Verkoop [Afd 8.4.2]

Verslagnummer:
21/21082026/62390/73874/1

Inspectie adres: Schuttershofstraat 15 bus 101, Datum van de keuring: 21/08/2026

2550 Kontich (België)

image Bord 1

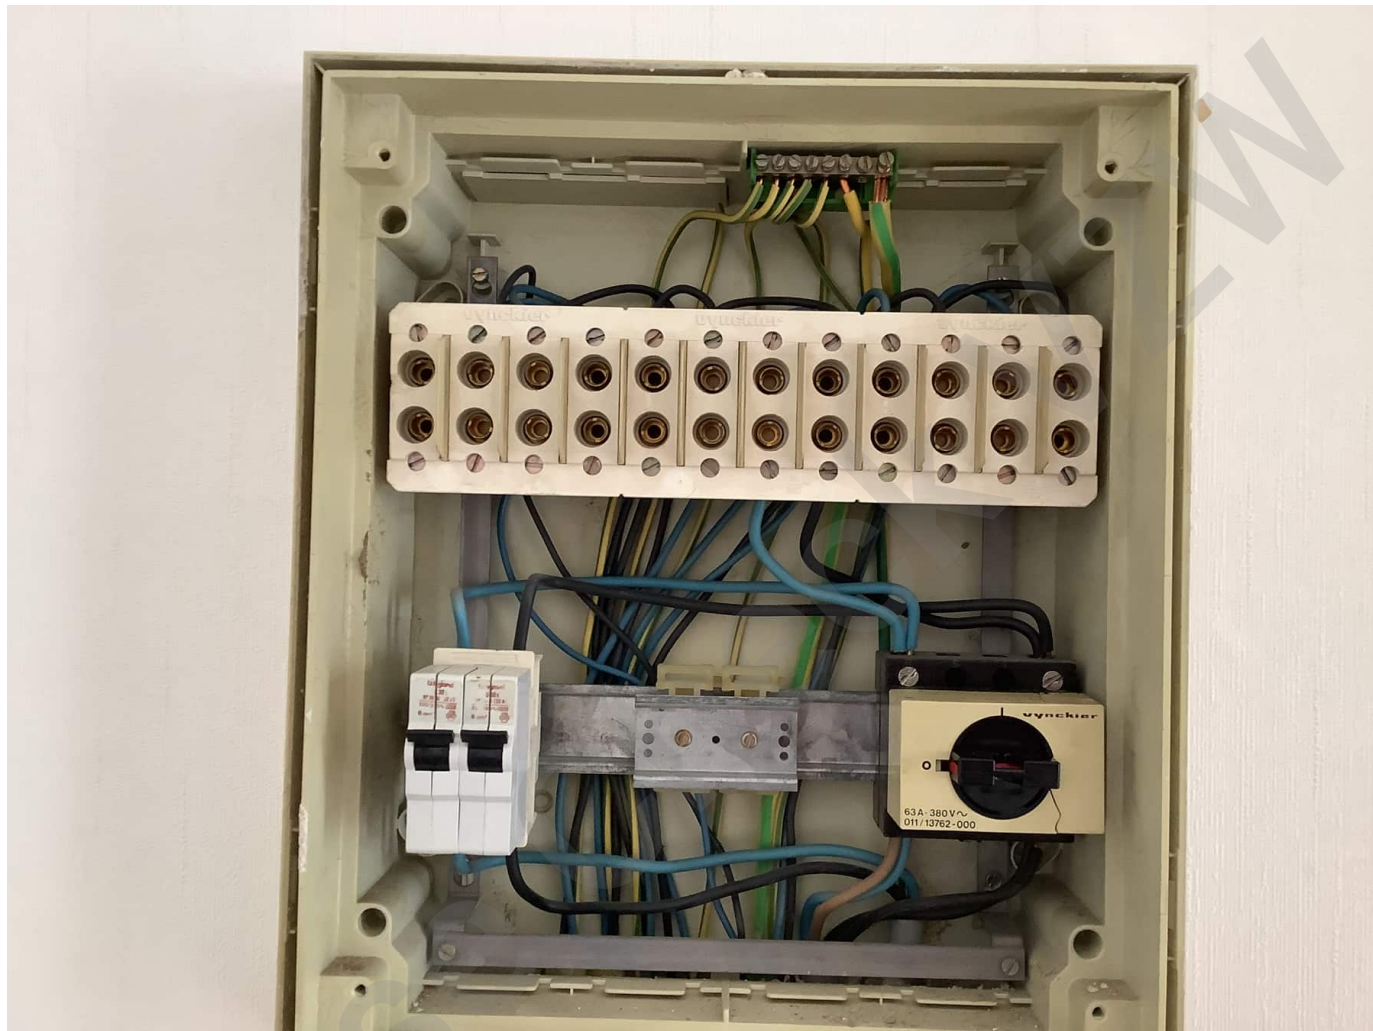
- Het eendraadschema en situatieplan zijn niet aanwezig. - oAfd 3.1.2.1
- De kringen, de onderbrekingstoestellen en of de beschermingstoestellen zijn niet duidelijk en zichtbaar gekenmerkt. - Afd 3.1.3

- Het verwijderen en/of openen van het beschermd volume is zonder meer mogelijk. Het is nodig hiervoor een of een gereedschap te gebruiken. - oAfd 4.2.2.3 ; oAfd 4.2.2.1.b

- Hoofddifferentieelstroombeschermingsinrichting is niet aanwezig. - oAfd 4.2.4.3
- De installatie is niet aangevuld met een differentieelstroombeschermingsinrichting met hoge of zeer hoge gevoeligheid, - oAfd 4.2.4.3

- Een differentieelstroombeschermingsinrichting van hoge of zeer hoge gevoeligheid beschermt niet zoals het zou moeten de circuits waar water aanwezig is. (factor van externe invloeden AD2 of meer), - oAfd 4.2.4.3.b ; oAfd 5.3.5.3

- De kringen die de wasmachine, vaatwasmachine, droogkast voeden, zijn niet voorzien van een (zeer) hoog gevoelige differentieelstroombeschermingsinrichting. - oAfd 4.2.4.3.b

- De kring(en) die stopcontacten bevatten zonder aarding zijn niet beschermd door een differentieelstroombeschermingsinrichting met een hoge of zeer hoge gevoeligheid. - oAfd 8.2.1

- De houders van de penautomaten zijn niet uitgerust met een kaliberstuk. - oAfd 5.3.5.5.a
- Een of meerdere stopcontacten zijn niet van kinderbeveiliging voorzien. - oAfd 4.2.2.3.b; Afd 8.2.1; Afd 8.2.2
